2 Watertoets

Watertoets Waterschap

Nadere verkenning ‘Waterkwantiteit’

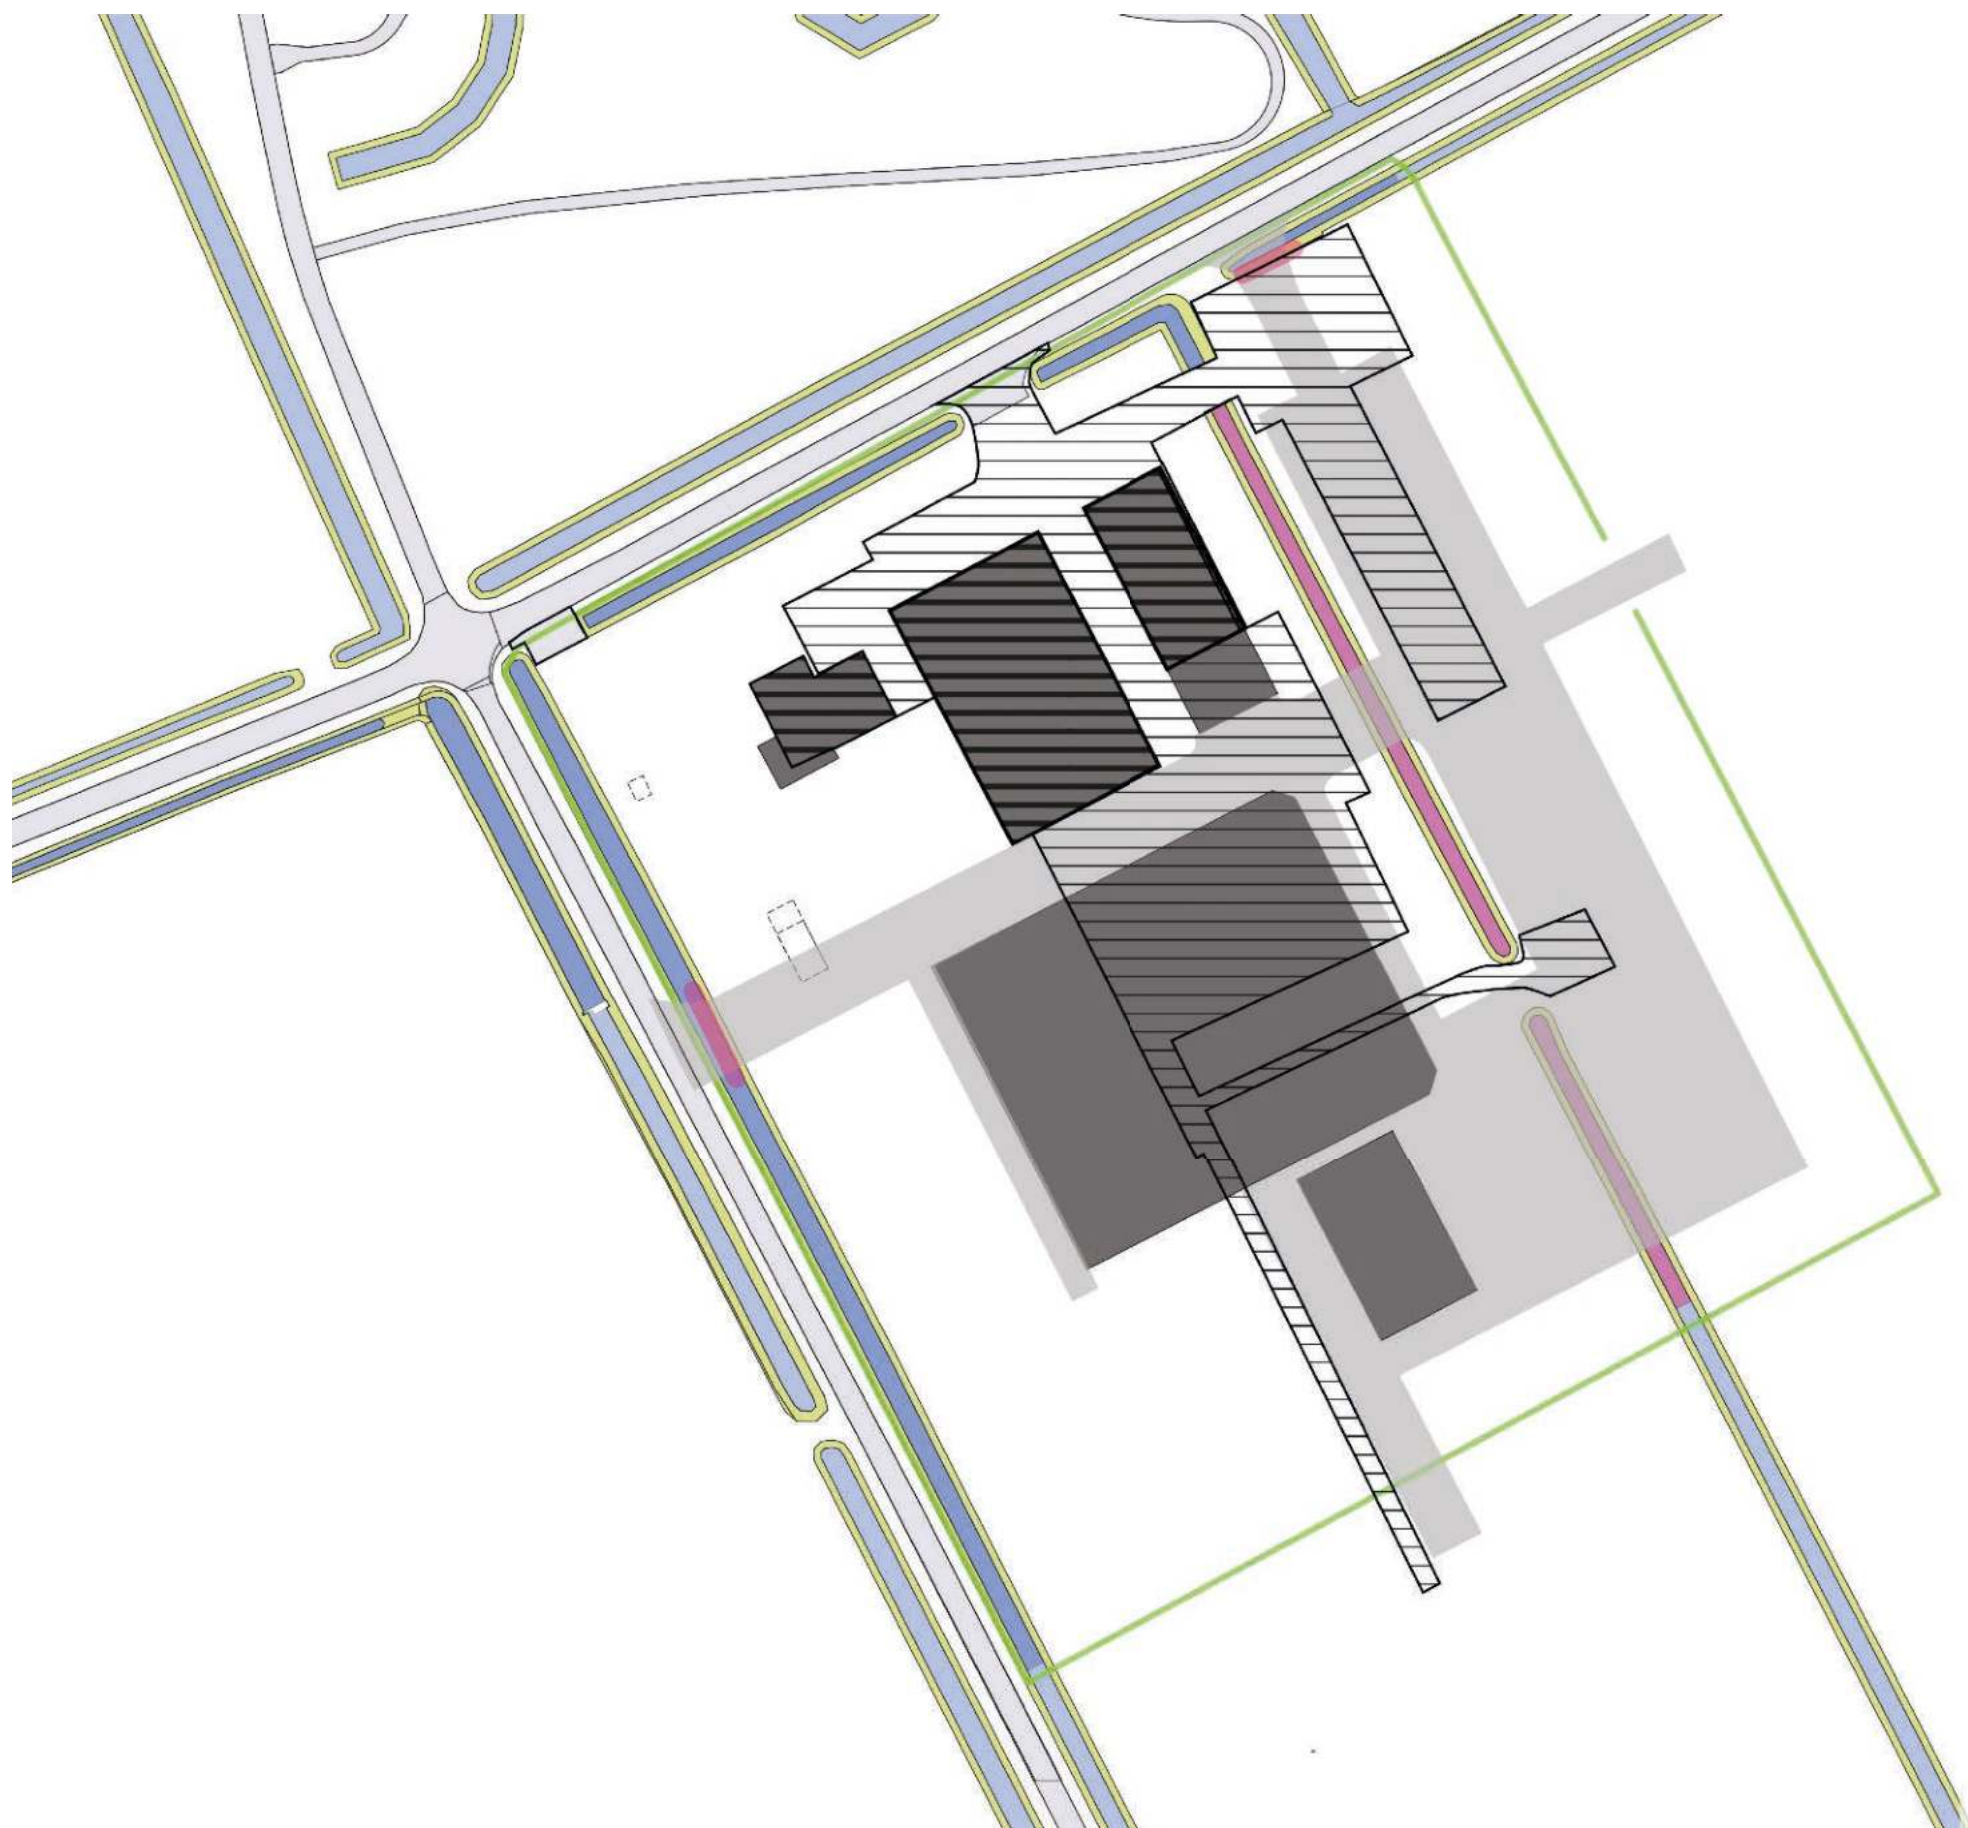
- Extra water: 14% van de verhardingstoename
- rondom graven van een sloot, voorzien van natuuroevers is goed idee, maar moet met cijfers onderbouwd worden

- schoon erf
- Bijv. water van erf en/of kuil afvoeren naar de mestkelder? (Zie Activiteitenbesluit agrarisch . nl) > HDD nader bekijken?

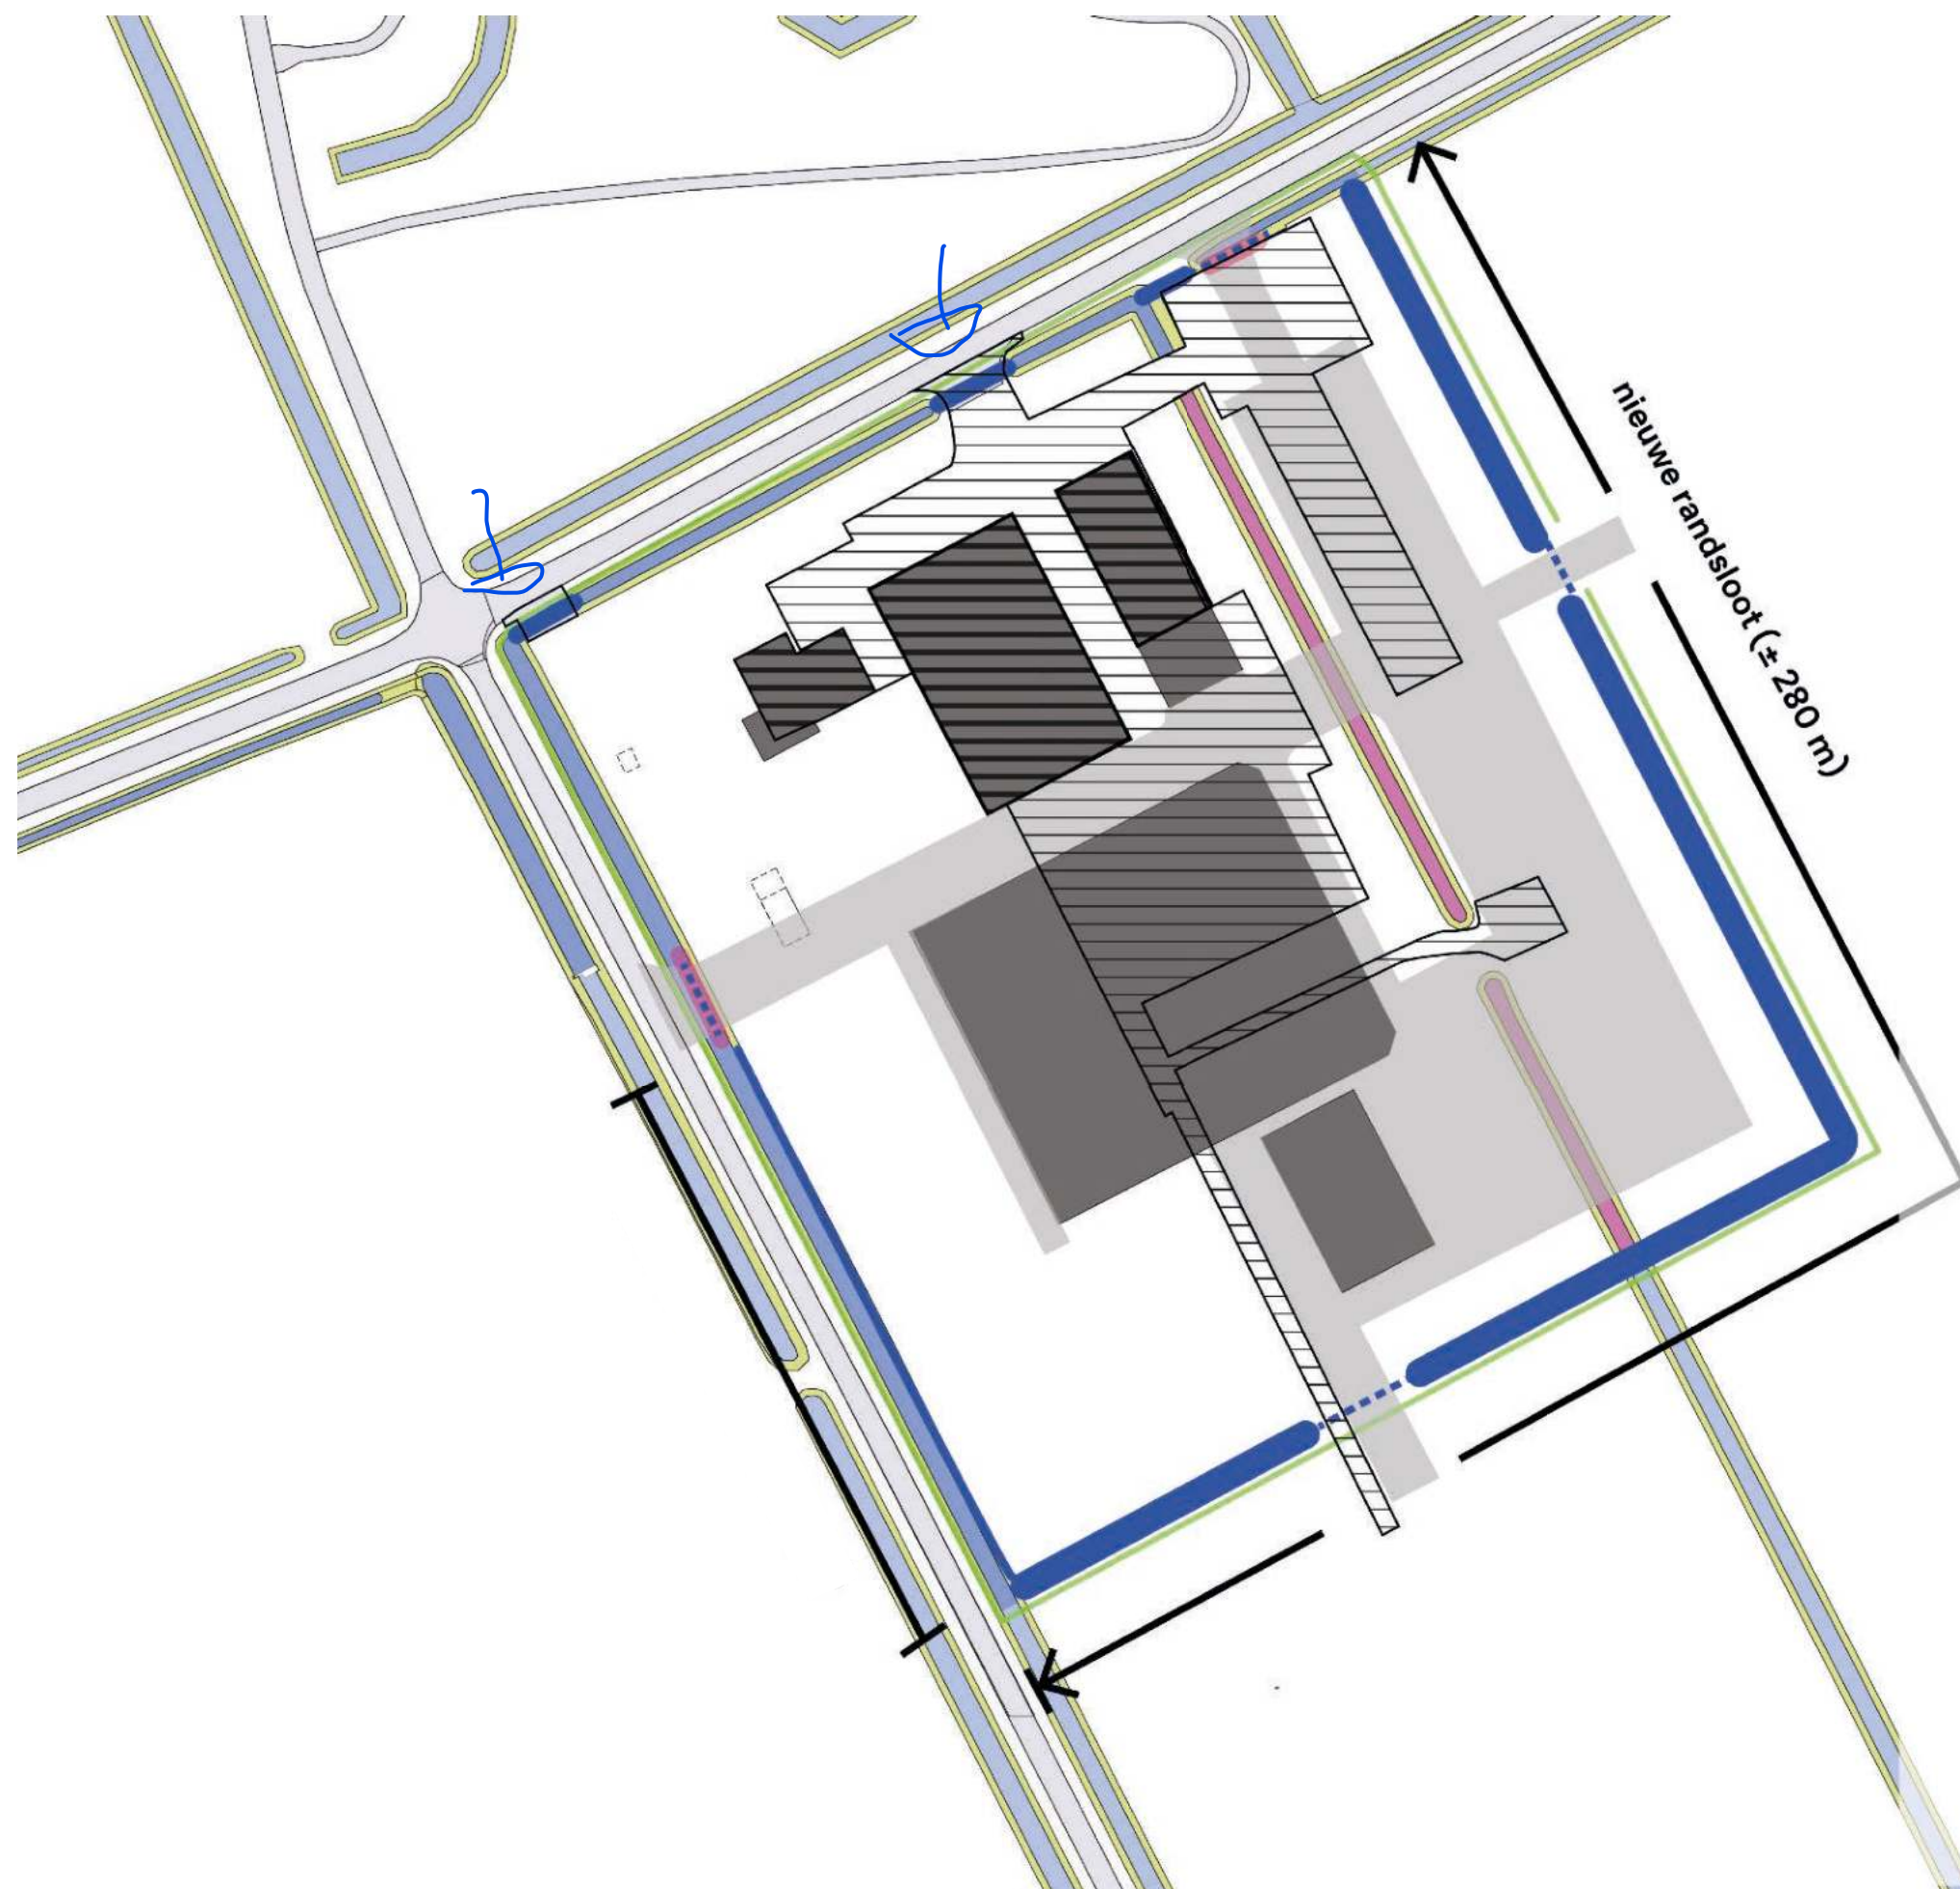
Concept (HDD): ‘Na de herstructurering zal de totale verharding op het bedrijf toenemen, met een extra oppervlakte van 2.625 m².

Deze uitbreiding omvat verschillende componenten: een nieuwe V-stal van 1400 m², met een aangrenzende uitloop van 750 m², een mestopslagfaciliteit van 375 m², en een toegevoegde recreatieruimte van 100 m².
15% van 2.625m2 = 368 m2 extra water’

Groter verhard opp:
Ca 4.800 m2

Grotere wateropgave
876 m2
